BZP.271.15.2026

WYJAŚNIENIE I ZMIANA TREŚCI SPECYFIKACJI WARUNKÓW ZAMÓWIENIA

Kompleksowa termomodernizacja budynku Miejskiego Przedszkola nr 2 w Piekarach Śląskich

rys. MP2_PW-11 PRZĘKRÓJ A-A_PTW_ZMIANA PRZEGRODY (Załącznik 7 - opis przedmiotu zamówienia.zip)- PROJEKT WYKONAWCZY- BRANŻA ARCH_BUD)

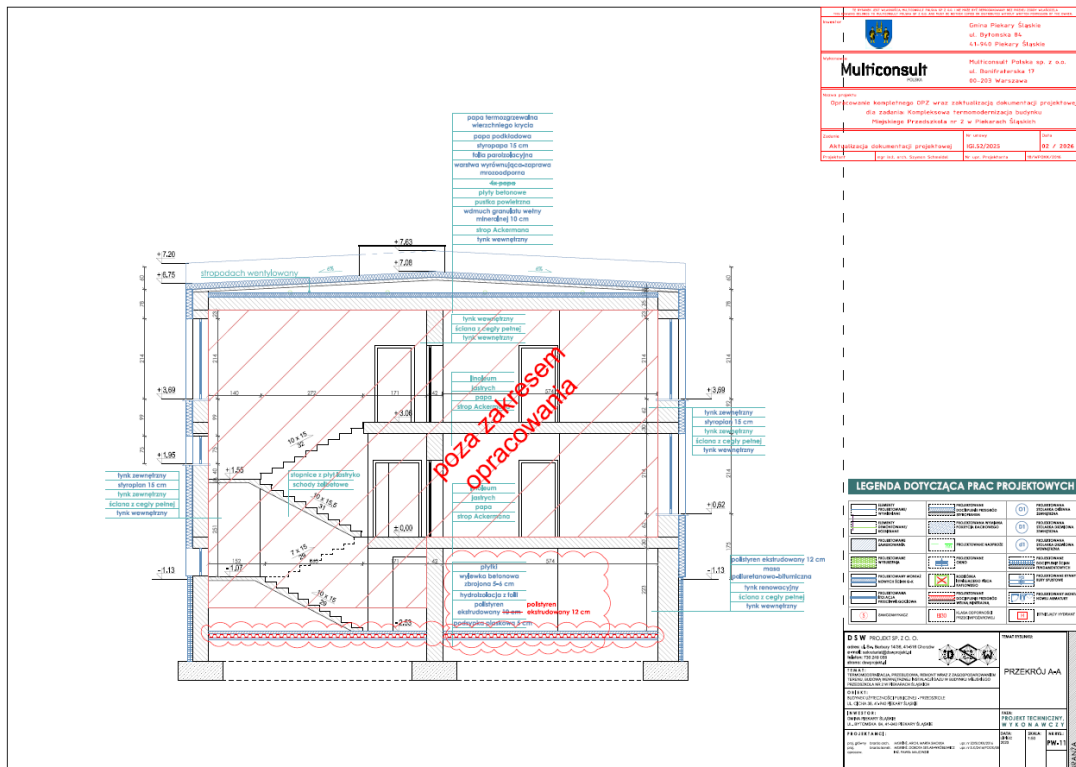
Pytanie 4:

Jakie prace mają być wliczane w ten rysunek (jak go można rozumieć chodzi o zakres prac)? Czy chodzi o fundamenty czy o skucie posadzki w piwnicach?

Odpowiedź:

Pliki oznaczone jako "MCPL zmiana przegród" służą korekcie grubości ocieplenia przegród budowlanych lub oznaczeń projektowych - nie ograniczają zakresu opisanego w OPZ i dokumentacji pierwotnej.
